REF.: Proyecto Autovía Ruta Nacional N° 14 – Prov. de Entre Ríos
Tramo: Emp. Ruta Nac. N° 18- A° Ayui Grande
Sección:
Consultora: ATEC S.A.

OBJ.: Informe Técnico de Consulta Pública de Concordia
de fecha 07/06/05

Figura N°1: Accesos a la ciudad de Concordia

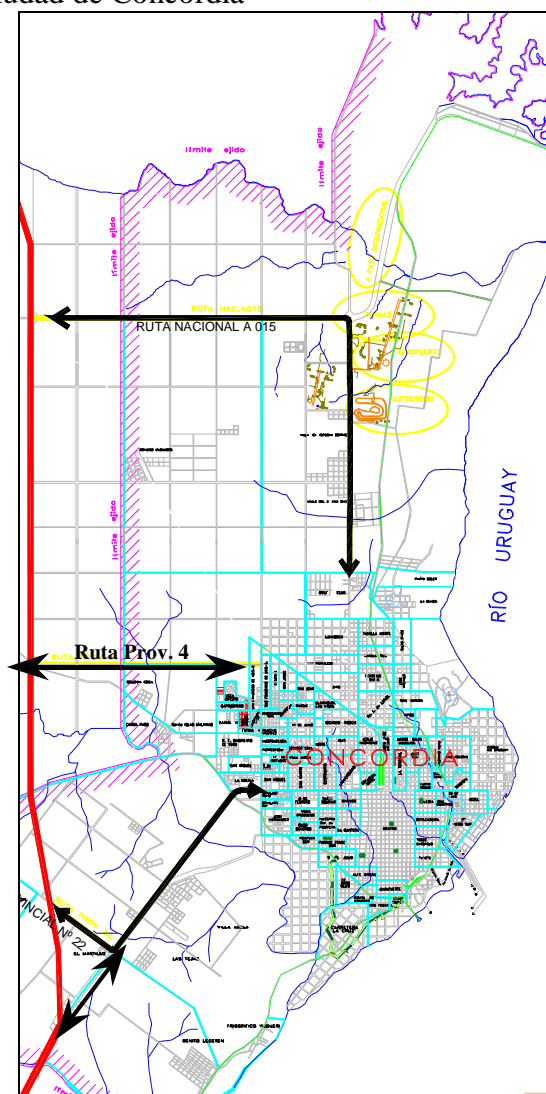
4.1 Solicitud de resolver la intersección de la Autovía de la Ruta Nac. N° 14 y la Ruta Prov. N° 4 en altonivel.

Antecedentes: Se plantea que la Ruta Prov. N° 4 tiene la misma jerarquía que las demás rutas que conectan la ciudad de Concordia con el resto de la provincia, sea la Ruta Prov. N° 22 o la Ruta Nac. N° A015. Además, la Ruta Prov. N° 4 es la gran receptora de una zona importante de producción citrícola y forestal lo que hace que diariamente circule por la misma un alto tránsito de trabajadores desde Concordia hacia las colonias que requieren de una intensa mano de obra, además de ser la salida de la producción tanto industrial de la ciudad de Concordia como agrícola, ganadera y forestal del oeste de la Ruta Nacional N° 14. Además, según lo expresa el Sr. Gobernador de Entre

De acuerdo al análisis del tránsito de las distintas intersecciones que realiza la consultora en su Estudio de Ingeniería (ver foja 252 y 253), particularmente de los giros que actualmente se desarrollan en las intersecciones de los empalmes con el acceso sur a Concordia, con la RP 22, con la RP 4 y con la RN A015, se puede visualizar que el rango principal de giro hacia el lado este desde el sur, lo presenta el acceso sur a Concordia, y que con la futura autovía se mantendrá el mismo. El giro del este hacia el sur en el mismo acceso también presenta un alto valor, pero dado que el diseño de la intersección de la futura autovía no lo permitirá en ese punto, dicho tránsito se redistribuirá tanto en el empalme de la RP 22 como en el empalme de la RP 4.

A su vez, la intersección de la Ruta Nac. N° 14 y la Ruta Prov. N° 4 toma su importancia dado que el tránsito que actualmente se desarrolla por el acceso sur a Concordia en dirección este – sur (hacia Buenos Aires) se distribuirá tanto en la salida por la RP 22 como por la RP 4 dado que esta última conecta la zonal central de la ciudad.

Por lo mencionado, esta Coordinación considera aceptable la solicitud para que la intersección de la Autovía de la Ruta Nac. N° 14 y la Ruta Prov. N° 4 sea proyectada en alto nivel, en coincidencia con los Términos de Referencia del Pliego del Proyecto.

Foto N° 7: Calle Capitán Rojas (4900 metros aprox.)

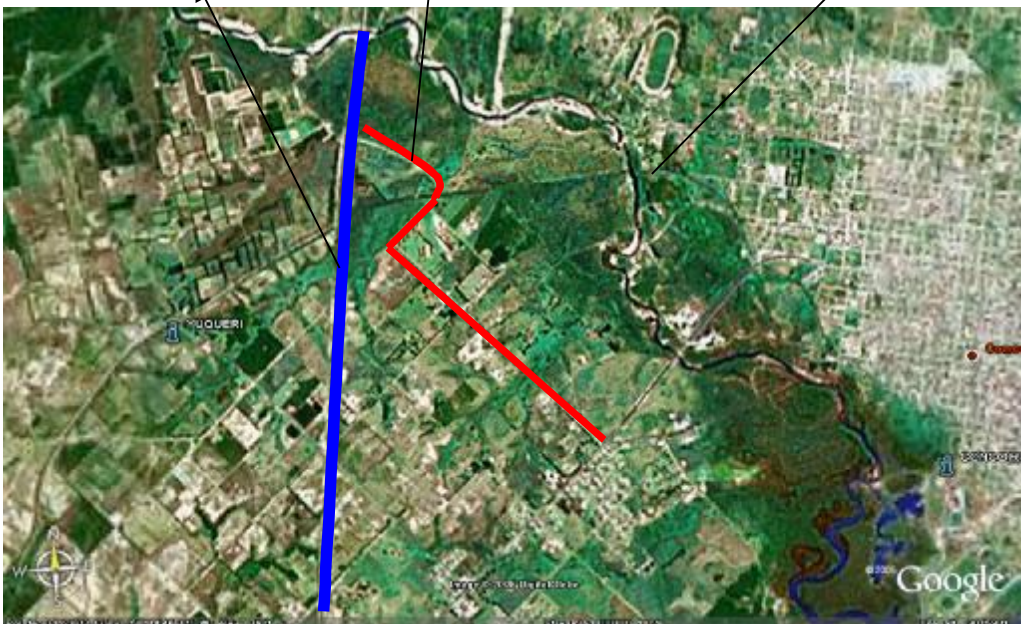
4.12 Solicitud de nuevo acceso por calle Capitán Rojas

Antecedentes: La calle Capitán Rojas se extiende desde la Avda. Presidente Perón hasta la Ruta nacional N° 14. Su característica es de una calle semiurbana, de ripio con una angosta zona de camino (25 metros aproximadamente), cruza por las vías del ferrocarril y se conecta con la Ruta nacional N° 14 en cercanías del puente sobre A° Yuquerí Grande (Ver foto N° 7)

Consideración del pedido: Si bien esta obra no está contemplada en los Términos de Referencia de la duplicación de la calzada de la Ruta Nacional N° 14 por lo cual se considera que no es factible atender el pedido a través del proyecto de la Autovía, también es dable mencionar que el acceso en cuestión tiene numerosos inconvenientes como es el desarrollo a través de una traza angosta, un cruce ferroviario a nivel, y está muy cercano al valle aluvional del A° Yuquerí Grande que lo puede afectar con sus crecientes extraordinarias.

Figura N° 2: Ingresos y egresos a Concordia por Avda. Pres. Perón y Ruta Prov. N° 22
Giros posibles de conexión con la Autovía

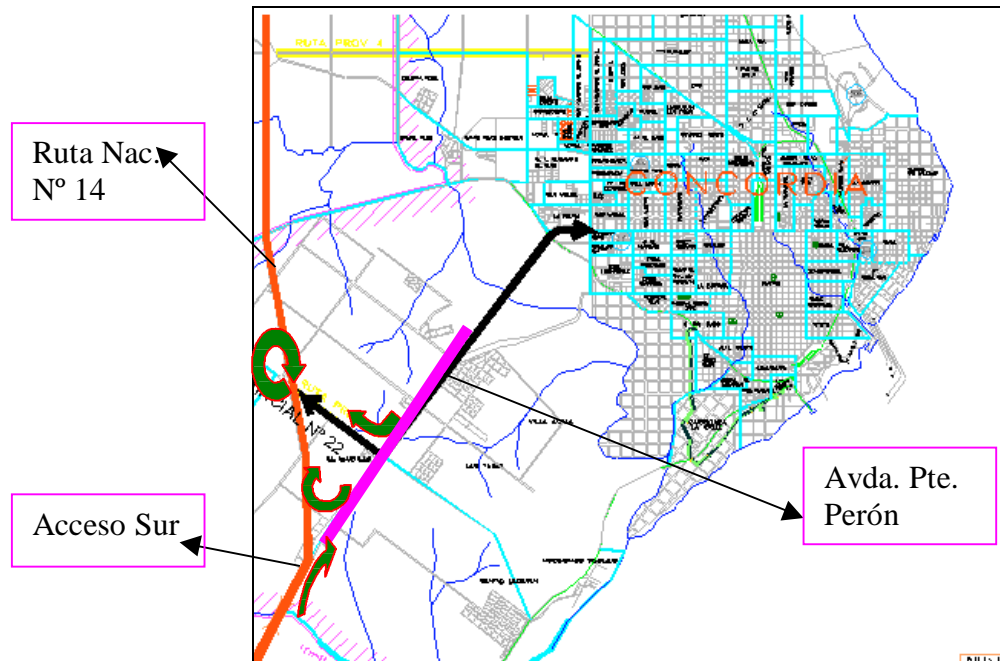
4.13 Solicitud de repavimentación de la Ruta Provincial N° 22 entre la Ruta Nac. N° 14 y la Avda. Presidente Perón

Antecedentes: Este tramo de la Ruta Provincial N° 22 se extiende en una longitud aproximada a 2.000 metros entre la RN N° 14 y la Avda. Presidente Perón. En el proyecto de la autovía se prevé un alto nivel en la intersección del RN 14 y la RP 22, considerando que en la misma el giro principal es el que se desarrolla desde la RP 22 hacia el sur (Buenos Aires). En la figura N° 2 se grafica dicho giro en la intersección de la RN 14 y la RP 22.

Es decir, que el giro desde la Ruta Prov. N° 22 hacia el sur (Buenos Aires) por la Ruta nac. N° 14 sumará los vehículos que actualmente lo hacen por el acceso sur.

Esta Coordinación considera que el proyecto de la Autovía esta variando las condiciones actuales de circulación sobre todo del egreso de la ciudad de Concordia, lo cual entiende que es dable atender el presente pedido de refuerzo de la calzada de la Ruta Prov. N° 22 entre la Ruta Nac. N° 14 y la Avda. Presidente Perón.

En consecuencia, y reiterando que el proyecto de la autovía varía las condiciones de circulación actual del egreso de la ciudad de Concordia y considerando el bajo costo de esta mejora comparada con la totalidad de la obra, y que sirve para paliar el incremento de tránsito que se causa sobre la calzada de este tramo del R.P. N° 22, esta Coordinación estima que debería considerarse la factibilidad de la inclusión del refuerzo de la calzada planteado en los 2 km. de la ruta provincial dentro del proyecto de la Autovía de la Ruta Nacional N° 14.
